Keuringsverslag van een elektrische laagspanning- en zeer lage spanningsinstallatie

NIET CONFORM

Straatnaam Jan Hammeneckerstraat
Huisnummer 21
Busnummer
Postcode 1861
Gemeente Wolvertem
Land België

Afbeelding schakel- en verdeelbord:

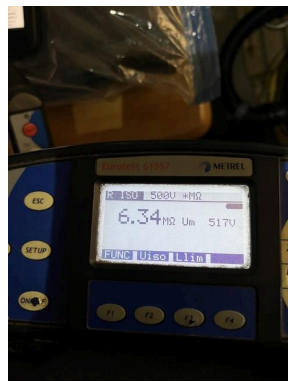
- I1.01 Eëndraadschema van de installatie is niet aanwezig. (Boek 1 Afdeling 2.12 - 2.13 en 3.1.2)
- I1.03 Situatieschema van de installatie is niet aanwezig. (Boek 1 Afdeling 2.12 - 2.13 en 3.1.2)

- I4.01 Hoofdequipotentiale verbinding(en) niet verwezenlijkt. (Boek 1 Onderafdeling 5.4.4.1. en 5.1.6.2)
- I8.14 Elektrische leidingen zijn niet ingevoerd, zodat een continue bescherming verzekerd is. (Boek 1 Onderafdeling 5.2.6.1.)

- I9.03 Loshangend elektrisch materieel dient degelijk bevestigd te worden. (Boek 1 Afdeling 1.4.1. & 1.4.2)
- I9.04 De verbindingen dienen verwezenlijkt te worden in borden, verbindings- of aftakdozen, aan de klemmen van schakelaars, contactdozen of verlichtingsarmaturen. (Boek 1 Onderafdeling 5.2.6.1.)

- I9.07 Niet alle contactdozen op LS zijn kinderveilig conform NBN C 61-112-1:2017. (Boek 1 Onderafdeling 1.4.2.3. en 5.3.5.2.)
- I9.13 Elektrisch materieel zonder bodem mag niet rechtstreeks op brandbaar materiaal geplaatst worden. (Boek 1 Onderafdeling 5.1.1.2.)
